## [改善箇所説明図]

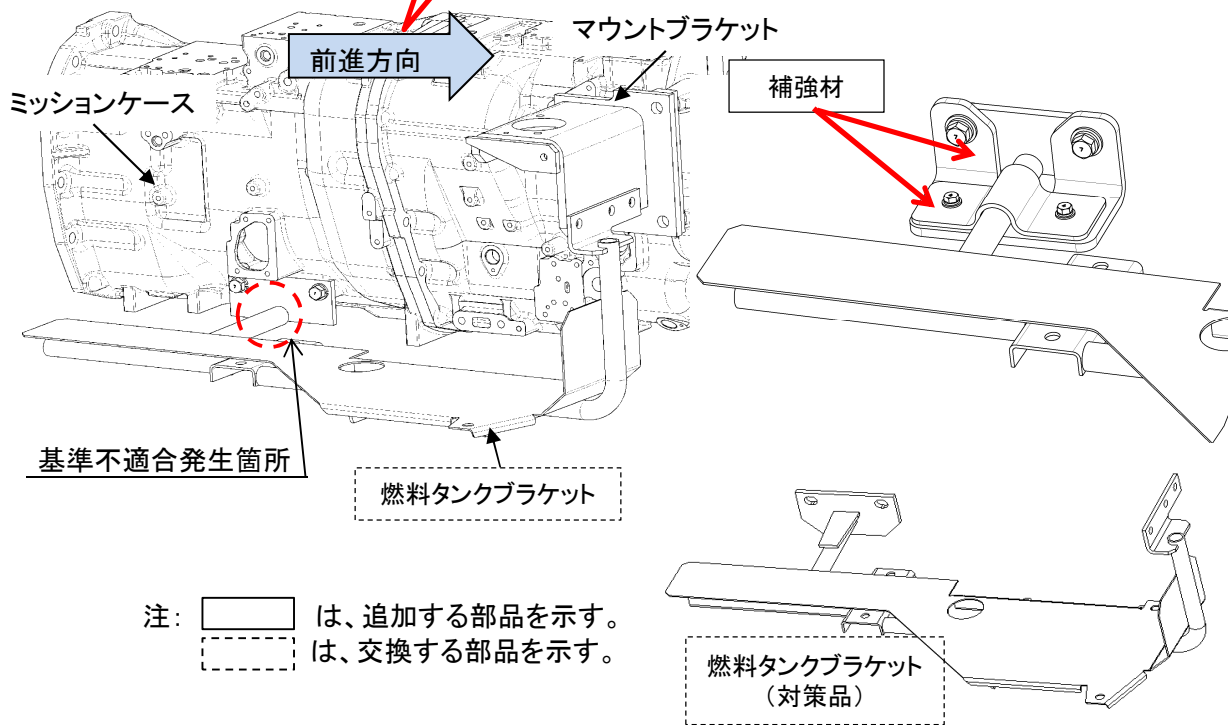
### 不具合発生箇所

農耕トラクタの右側燃料タンク取付ブラケットにおいて、当該ブラケット取付部の溶接強度が不足しているため、走行時の振動等により取付部に亀裂が生じることがある。そのため、そのままの状態で使用を続けると、亀裂が進展して燃料タンクが傾き、最悪の場合、燃料タンクが脱落するおそれがある。

### 改善内容

全車両、燃料タンクブラケット取付部を点検し、損傷しているものは、対策品に交換し、損傷がないものは、補強材を取り付ける。

追加した補強材または、対策品のブラケットにて識別する。
